## ***PROJET DU COMPLEXE HYDROÉLECTRIQUE DE LA ROMAINE***

***MÉMOIRE DU GRAME***

***DÉPOSÉ LE 27 NOVEMBRE 2008***

***AU BUREAU D'AUDIENCES PUBLIQUES SUR  
L'ENVIRONNEMENT (BAPE)***

Figure 49-1 : Émissions de dioxyde de carbone selon l'âge des réservoirs en zone boréale

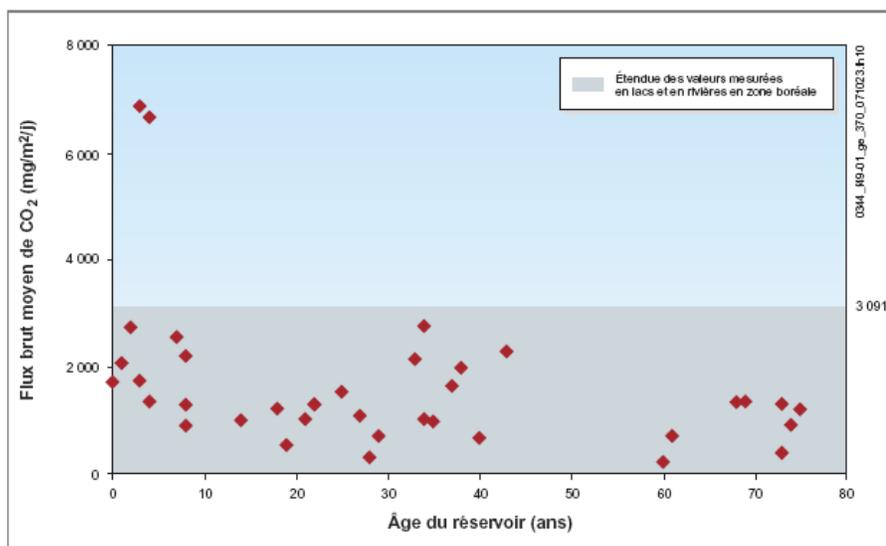
Bien que la figure 49-1 ne détaille pas la source des mesures, ces données sont en accord avec celles présentées pour une série de lacs et réservoirs du nord du Québec (Planas et al. 2005). Il est important de noter que pour les écosystèmes jeunes (moins de 10 ans), la variation des flux moyens de CO<sub>2</sub> est énorme (de 1000 à 7000mgC/m<sup>2</sup>/j), ce qui implique que l'âge du réservoir seul ne peut être utilisé pour prédire les flux durant les 10 premières années. Les valeurs de flux les plus élevées présentées dans la figure 49-1 (>6000 mgC/m<sup>2</sup>/j) sont similaires à celles mesurées sur le réservoir SM-3 de la rivière Ste Marguerite, 2 années suivant sa mise en eau (Planas et al. 2005). Pour ce même réservoir, la variation spatiale et temporelle des flux bruts est très importante avec des valeurs comprises entre 2500 et 15200 mgC/m<sup>2</sup>/j (Marty, J. 07) (Figure 1). De plus, la comparaison de mesure de flux brut de CO<sub>2</sub> d'une série de lacs et réservoirs du nord du Québec atteste de l'importance de considérer la variation des mesures de flux afin de déterminer l'influence des échelles spatiales et temporelle.
